# Projet Éoliennes Belle-Rivière

Étude d'impact sur l'environnement

PROJET : 111-13063-01

WSP. 2014. Projet Éoliennes Belle-Rivière. *Étude d'impact sur l'environnement. Réponses aux questions et commentaires – Série 2.* Rapport de WSP à Éoliennes Belle-Rivière Société en commandite. 18 p. et annexes.

Carte 1  
**Équipements et infrastructures**

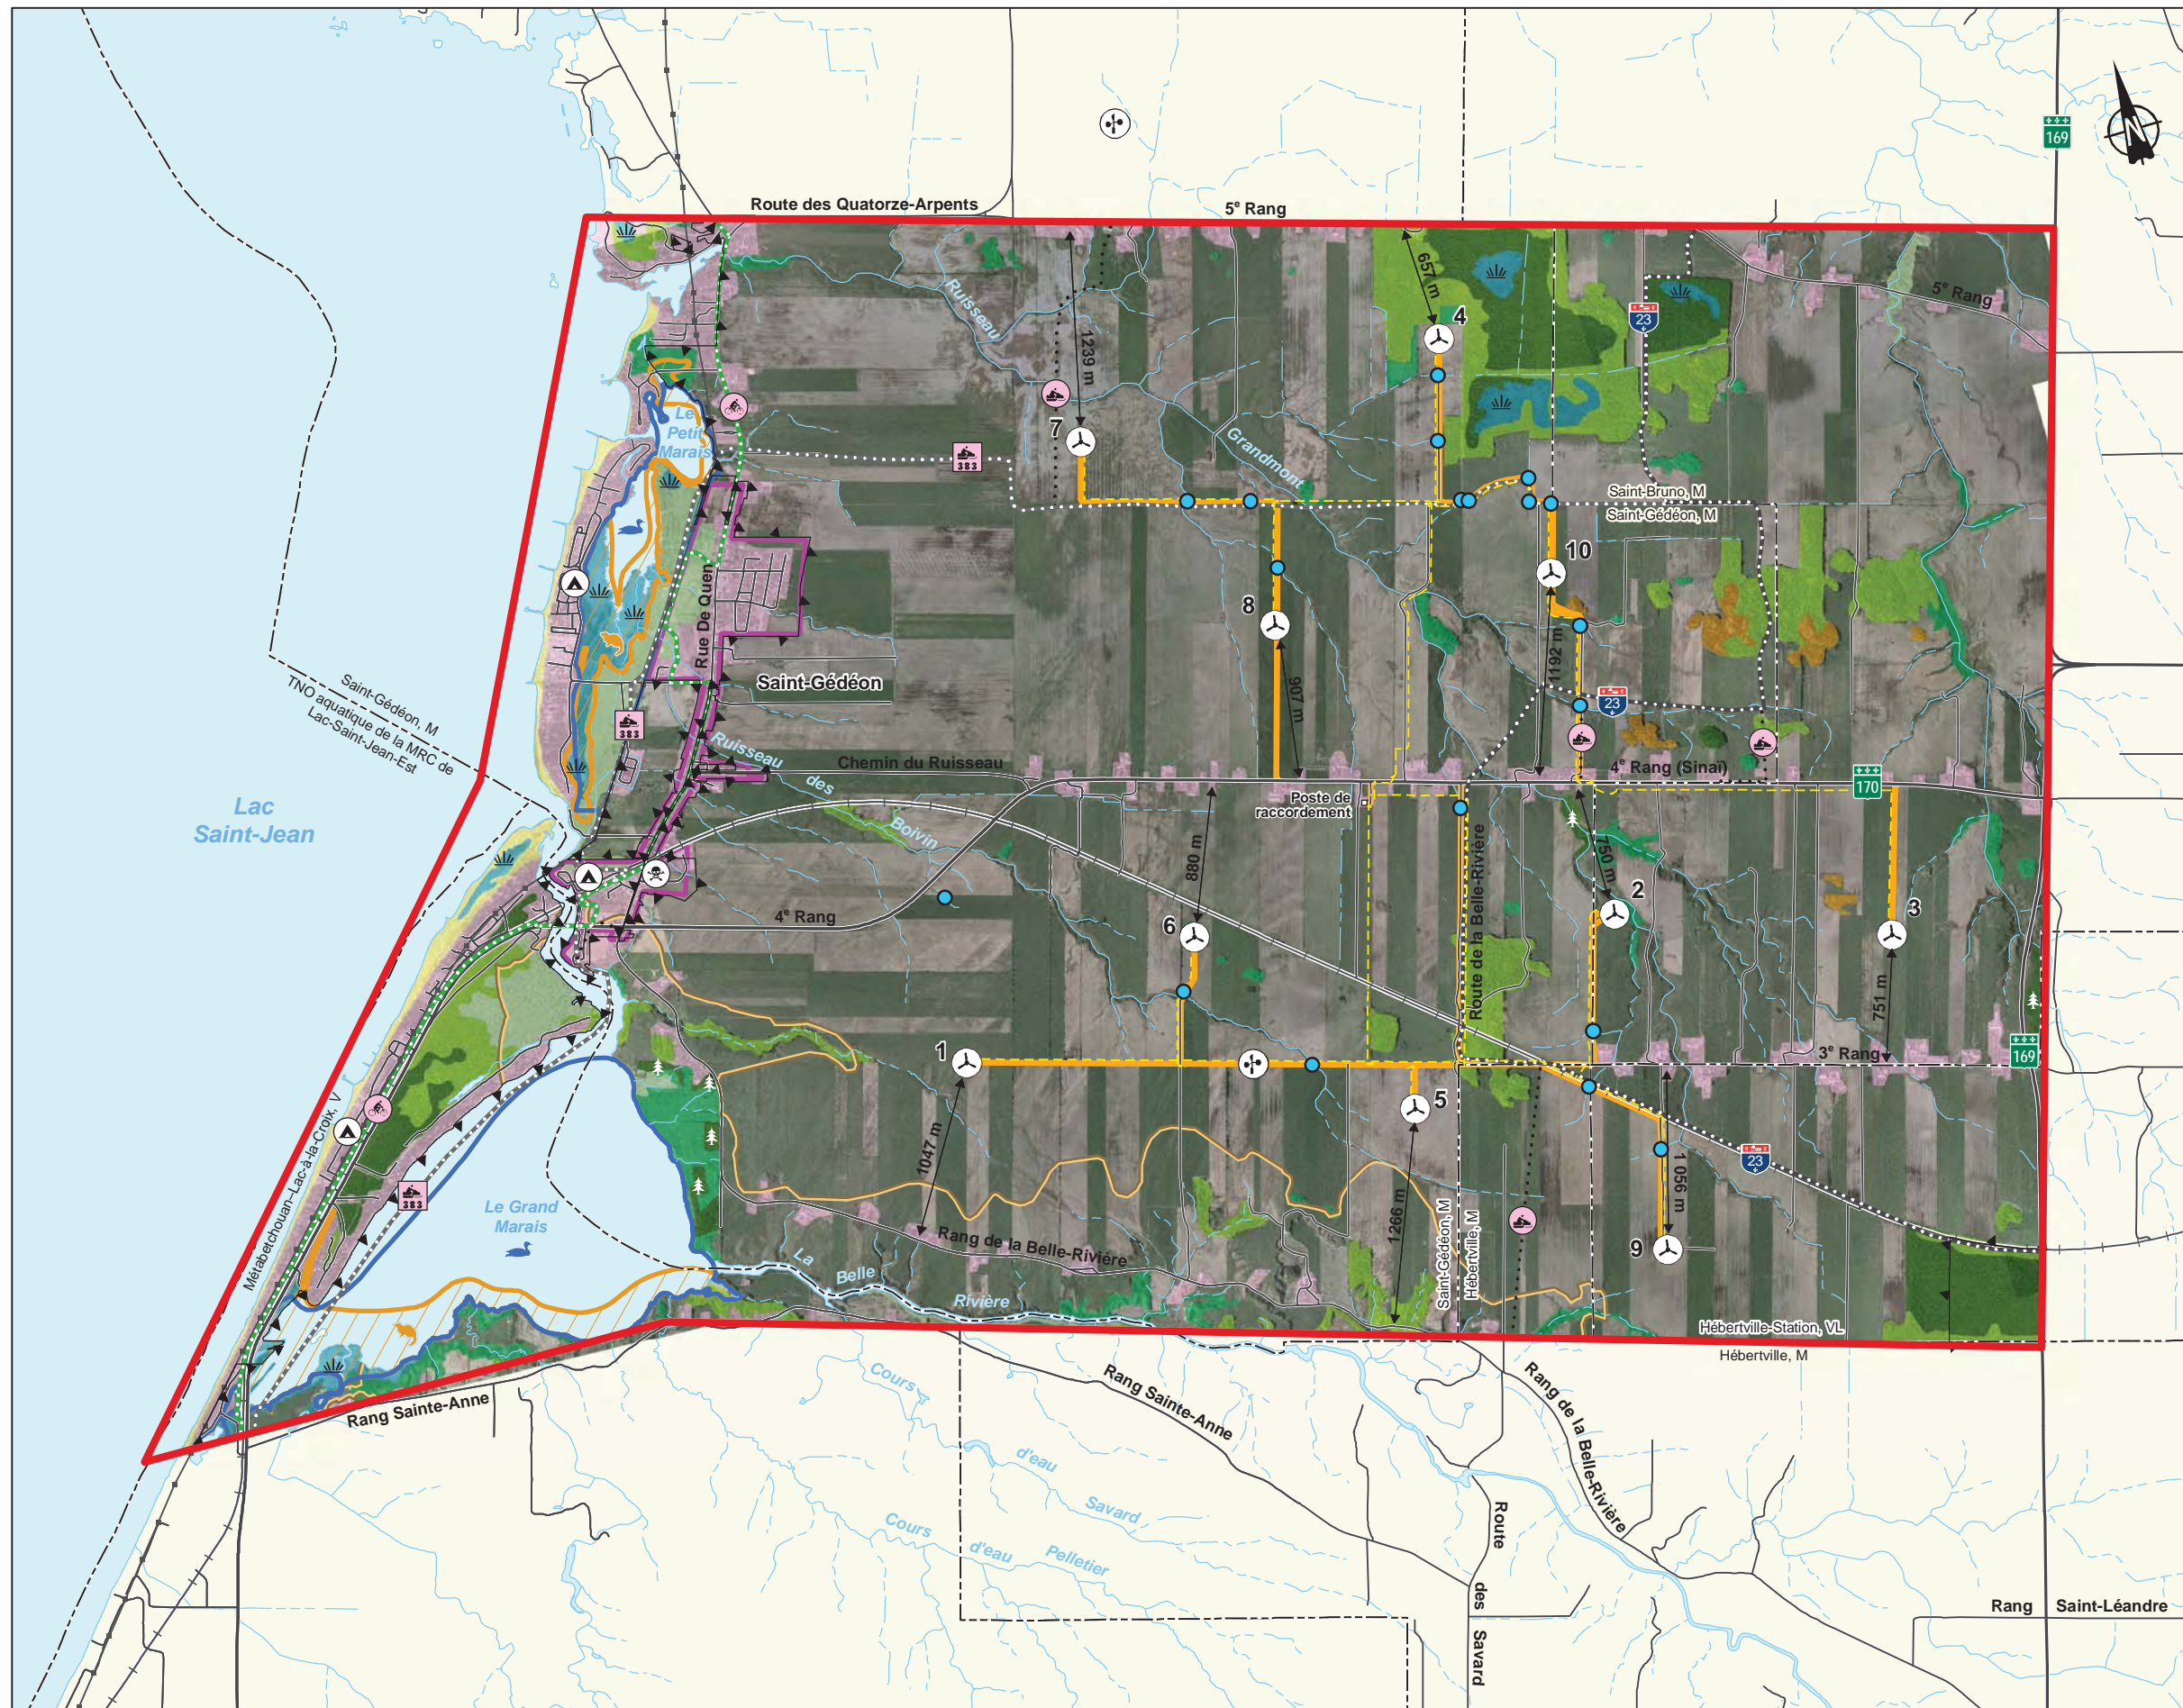
Aussi, Éoliennes Belle-Rivière désire informer le Ministère qu'elle a procédé à l'élaboration de deux demandes d'autorisation à la Commission de protection du territoire agricole du Québec (CPTAQ) en vertu de la Loi sur la protection du territoire et des activités agricoles (LPTAA). La première, déposée en février, concerne le projet éolien global (éoliennes, chemins d'accès, réseau collecteur et poste de raccordement). La seconde, qui sera déposée en avril, concerne la demande d'utilisation des affleurements rocheux pour l'extraction de pierres et la remise en culture.

Dans le cadre des demandes déposées à la CPTAQ, des optimisations ont été apportées au projet, les principales concernant les éléments suivants :

- déplacement de l'éolienne n° 2 d'environ 30 m vers l'ouest afin de l'éloigner davantage des zones de sensibilités des chauves-souris;
- optimisation du tracé du chemin d'accès à l'éolienne n° 2;
- déplacement de l'éolienne n° 7 d'environ 70 m vers le sud afin de réduire les risques d'interférence avec le réseau micro-ondes de Digicom.

L'annexe 1 présente une carte des modifications apportées au projet et l'annexe 2 une carte des affleurements rocheux.

**Carte 2**  
**Localisation des infrastructures communautaires et institutionnelles**

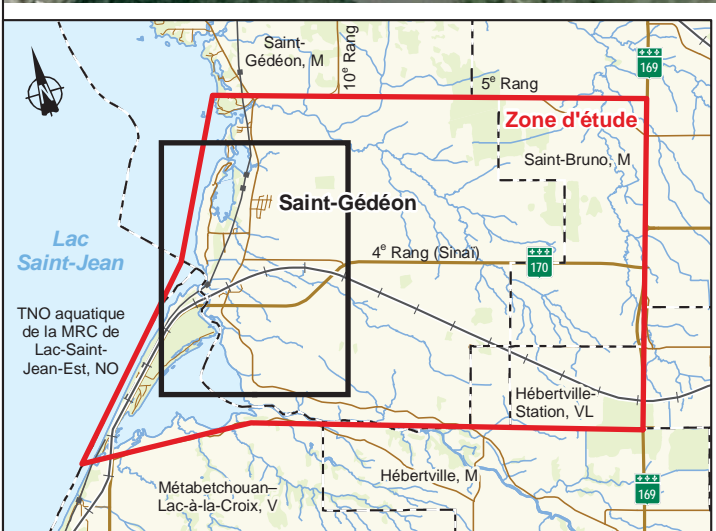
**QC-33**      **Veillez identifier et localiser les infrastructures communautaires et institutionnelles (hôpitaux, écoles, garderies, etc.) présentes dans la zone d'étude.**

La carte présentée à l'annexe 3 localise les infrastructures communautaires et institutionnelles présentes dans la zone d'étude. Il n'est à noter qu'il n'y a pas de centre de la petite enfance (CPE), mais quelques résidences privées offrant un service de garde en milieu familial.
